Informe Consolidado de Solicitud de Aclaraciones, Rectificaciones y/o Ampliaciones Complementario a la Declaración de Impacto Ambiental del Proyecto "AMPLIACIÓN NEGREIROS"

Nombre del Titular : SCM COSAYACH YODO
Nombre del Representante Legal : Alejandro Alberto Puelles Ocaranza
Dirección : Ex Oficina Cala Cala S/N, Pozo Almonte

El presente Informe Consolidado de Solicitud de Aclaraciones, Rectificaciones o Ampliaciones Complementario a la Declaración de Impacto Ambiental del proyecto "AMPLIACIÓN NEGREIROS", contiene las observaciones generadas en virtud de la revisión de la Adenda.

Figura 2. Ubicación de tamarugo cercano al buffer

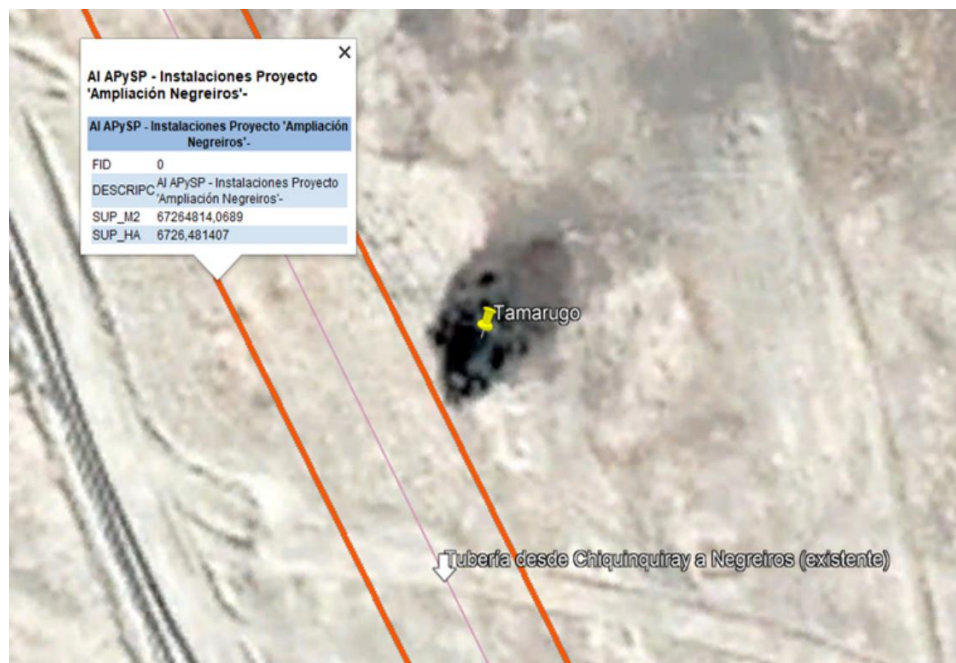
- 4.31. En relación con la respuesta a la consulta 4.50 de la Adenda, se reitera la observación, pues la justificación del buffer de 10 m para el área de tuberías no presenta un respaldo técnico de por medio. Explicado lo anterior, al no estar justificada adecuadamente el área de influencia del proyecto, aún se considera que podrían existir individuos de flora y vegetación no incorporados dentro del área de influencia. Ejemplo de ello es el tamarugo presentado en la Imagen a continuación, el cual se encuentra a algunos metros del límite definido para el buffer de la tubería existente (Ver Figura 2).

Figura 3. Fotografía satelital en la zona sur del Área de influencia, a 1,5 km al este de la oficina Valparaíso. Se aprecian múltiples pozos calicheros sin registrar.

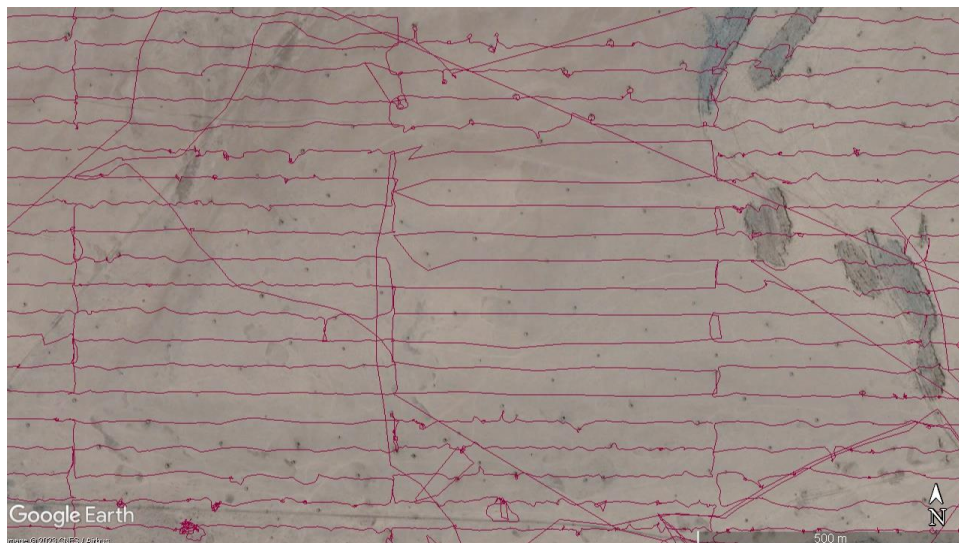
- 4.48. En cuanto a los resultados expuestos, se observa que los 32 pozos calicheros registrados pertenecen a un número muestral bastante inferior a lo esperado según la bibliografía especializada. Esto debido a que los límites del Área de influencia se emplaza en una zona de interdigitación entre el Cantón de Huara y el Cantón Negreiros, los cuales tenían como punto en común Caleta Buena como puerto de embarque. En otras palabras, la explotación del salitre en esta área fue intensa, y 32 pozos calicheros no coinciden con el sistema de trabajo desarrollado en Tarapacá. Asimismo, al observar el Área de influencia desde Google Earth, se pueden apreciar los múltiples pozos calicheros, separados cada 100 metros entre sí, los cuales se concentran en el área sur, como se observa en las siguientes imágenes; dichos pozos no aparecen consignados dentro de los resultados.

Figura 6. Emplazamiento del proyecto en relación a la zonificación del PRIC.

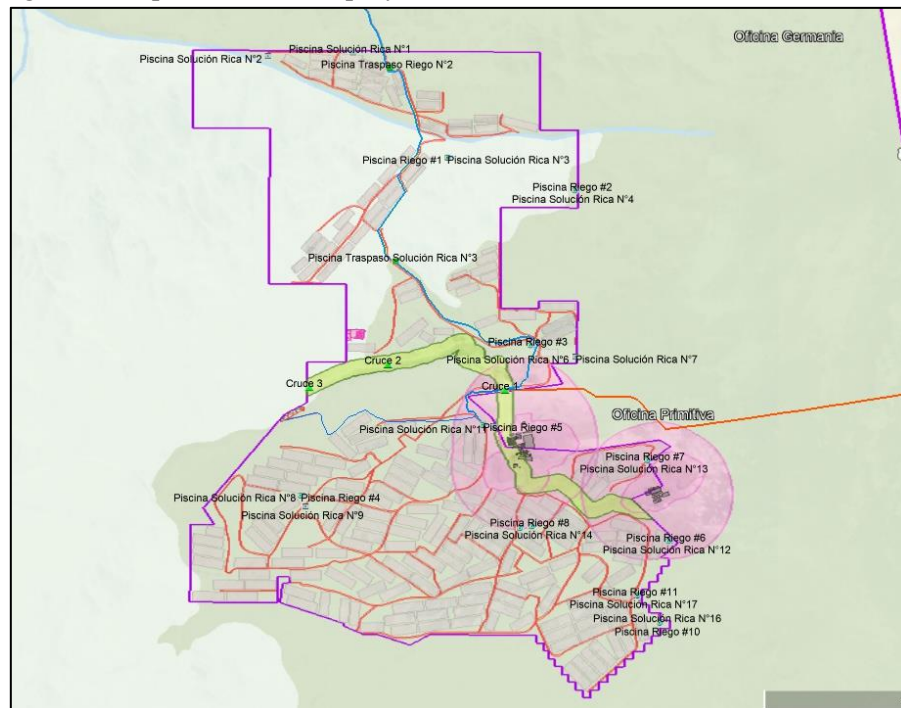
Así, respecto el (i) “uso de suelo” establecido en el Plan Regulador Intercomunal Costero de Tarapacá (en adelante “PRICT”), cabe señalar que un 58% de la superficie del proyecto se contempla dentro de la zona Área Rural (en adelante “ARU 2”), que corresponde a un “*área que se define por la presencia de sitios arqueológicos monumentales*”.

En la siguiente imagen se visualiza el emplazamiento del proyecto (en color morado) en relación a ARU 2 (en color verde oscuro).
